REPUBLICA DE CHILE  
SERVICIO DE EVALUACION AMBIENTAL  
REGION DE LA ARAUCANIA

**MATERIA:** Pertinencia de Ingreso al SEIA Proyecto Piscicultura Caburgua II, comuna de Pucón.

**RESOLUCION EXENTA N° 119 /2017**

Temuco, 05 MAYO 2017

Figura 2. Área de reubicación del acopio de lodos y sistema de ensilaje de mortalidad, proyectada.

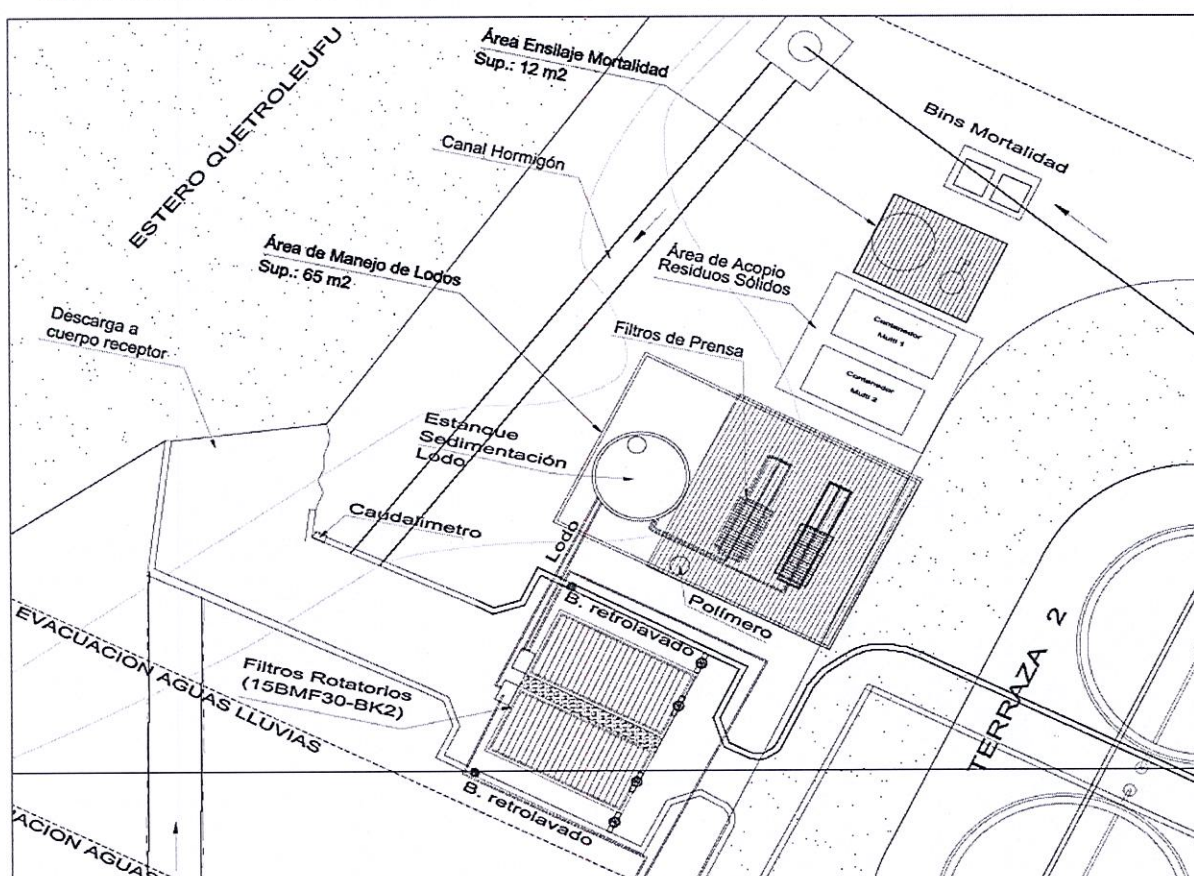
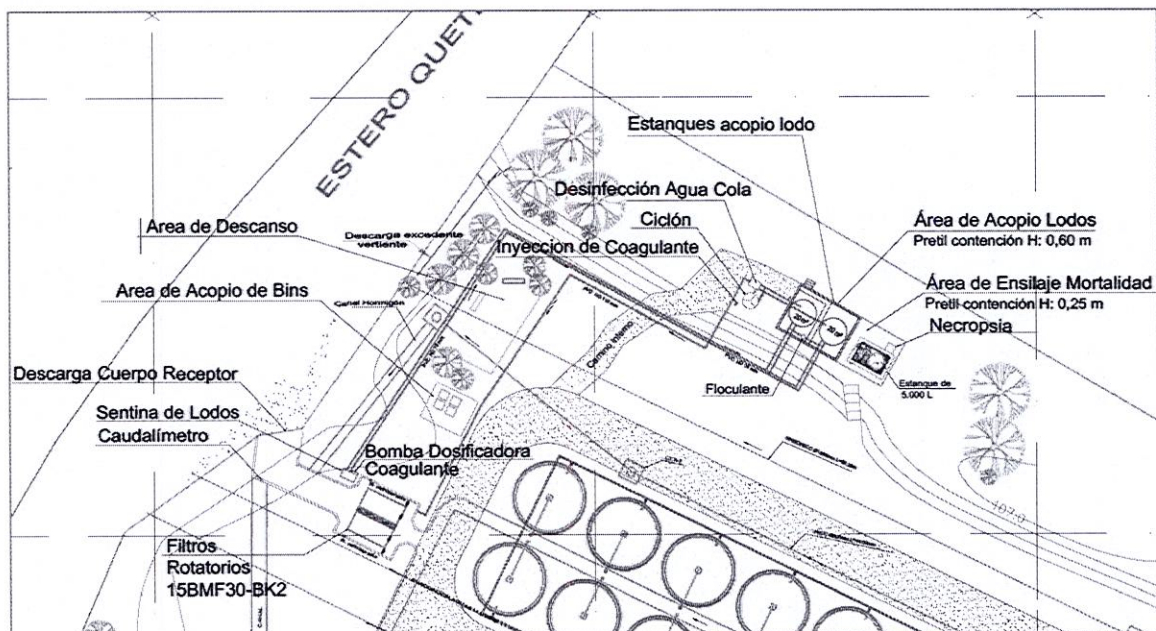
La modificación tiene dos objetivos, el primero es reubicar la zona acopio de lodo en un sector más alejado del cauce del Estero Quetroleufu (figura 2), esto mejorara la seguridad en la operación al mejorar las áreas disponibles de tránsito, disminuyendo los riesgos de accidentes, además se elimina la etapa de deshidratación por compactación en filtro de prensa, lo cual disminuye el riesgo de emisiones de olores molestos. El segundo objetivo apunta a mejorar la calidad del agua cola (agua sobrenadante en la decantación del lodo) con la incorporación de un ciclón (para aumentar la decantación) y un sistema de desinfección.

6.1. La reubicación del acopio de lodos y área de tratamiento de lodos, no es considerada como una modificación de carácter significativa toda vez que la relocalización es dentro de las mismas instalaciones aprobadas ambientalmente y no generan nuevos efectos a los ya evaluados.

6.2. Respecto de los ajustes al tratamiento de agua de cola, se considera que no es una modificación de carácter significativo respecto de lo aprobado ambientalmente sino un mejoramiento, dado que el principio original de tratamiento de lodos se continua manteniendo (coagulación – floculación), a su vez la incorporación del ciclón mejora la eficiencia del tratamiento en este caso físico. Finalmente el sistema de desinfección del agua de cola resultante del ciclón (a partir de cloración / dechloración) también puede ser entendido como un mejoramiento, siempre que se resguarde esta línea nunca será derivada directamente al curso receptor, debiendo ser solo dirigida al afluente de la sala de filtros rotatorios.

6.4. Respecto de la relocalización del sistema de ensilaje de mortalidad, no es de carácter significativa ya que se emplaza dentro del mismo predio aprobado ambientalmente, además se resguarda de mejor forma la distancia al curso de agua existente y se mantienen en general las condiciones aprobadas por el proyecto original.

1º.- **DECLARAR**, que respecto de los ajustes presentados por el proyecto y que se detallan en la presente Resolución, no son de carácter significativas y por tanto **no está obligado a ingresar al Sistema de Evaluación de Impacto Ambiental**, ya que por sí solas no constituyen causal de ingreso ni generan nuevos efectos ambientales negativos. Lo anterior, es sin perjuicio de las autorizaciones sectoriales que se
